SOLICITATION AMENDMENT
MODIFICATION DE L'INVITATION

Title - Sujet CCGS Samuel Risley refit 2014	
Solicitation No. - N° de l'invitation F2599-145028/A	Amendment No. - N° modif. 014
Client Reference No. - N° de référence du client F2599-145028	Date 2014-07-03
GETS Reference No. - N° de référence de SEAG PW-\$\$MD-018-24496	
File No. - N° de dossier 018md.F2599-145028	CCC No./N° CCC - FMS No./N° VME
Solicitation Closes - L'invitation prend fin at - à 02:00 PM on - le 2014-07-16	
Time Zone Fuseau horaire Eastern Daylight Saving Time EDT	
F.O.B. - F.A.B. Plant-Usine: <input type="checkbox"/> Destination: <input type="checkbox"/> Other-Autre: <input type="checkbox"/>	
Address Enquiries to: - Adresser toutes questions à: Vandal, Paul	Buyer Id - Id de l'acheteur 018md
Telephone No. - N° de téléphone (819) 956-0645 ()	FAX No. - N° de FAX (819) 956-0897
Destination - of Goods, Services, and Construction: Destination - des biens, services et construction:

NGCC SAMUEL RISLEY REPARATION 2014
CCGS SAMUEL RISLEY REFIT 2014

CONFÉRENCE DE SOUMISSIONNAIRES
BIDDERS' CONFERENCE

drawing no. - no. dessin
sheet/feuille/review
CMS30-236-PL 01/02 2

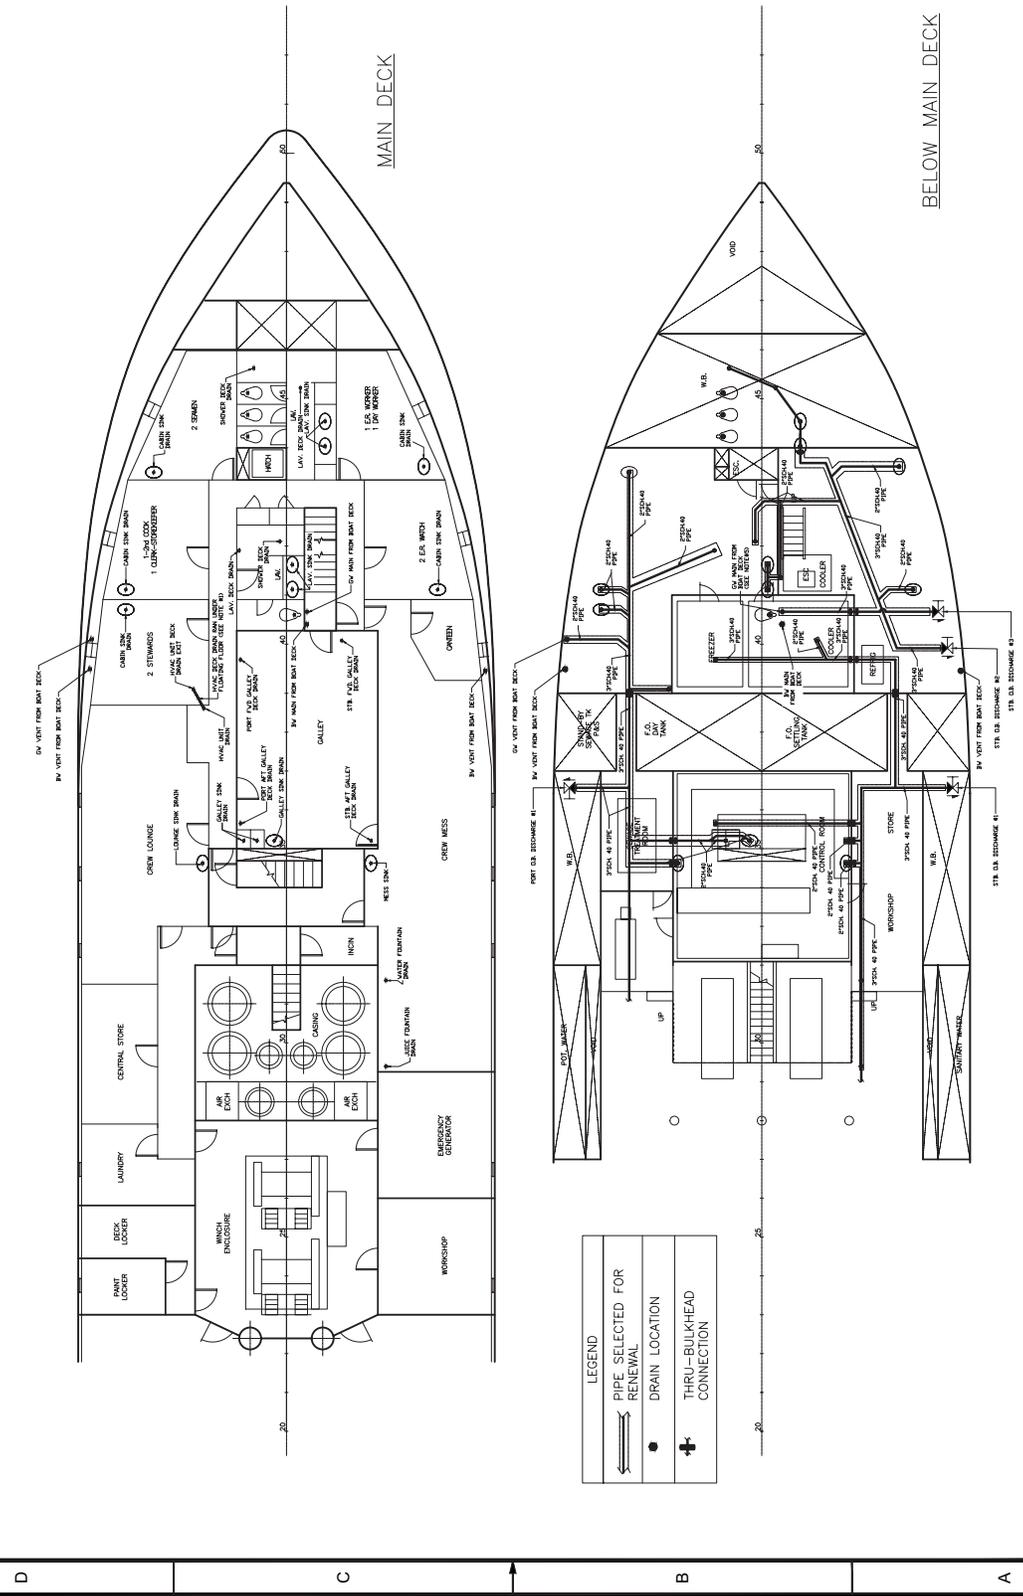
À la section 8, on indique que la tuyauterie d'eaux noires et grises doit être remplacée par du matériel en acier galvanisé de calibre 80.

Cette spécification est-elle ferme ou est-il possible pour l'entrepreneur (chantier naval) choisi de proposer de la tuyauterie d'une autre composition?

Veillez consulter le dessin révisé pour connaître le changement de calibre de tuyauterie - section 8.0 des spécifications.

rev	description	by	date
2	UPDATE PIPE DIMENSIONS	CJ	2014-06
1	UPDATE PIPE DIMENSIONS	CJ	2014-06
0	INITIAL	CJ	2014-02
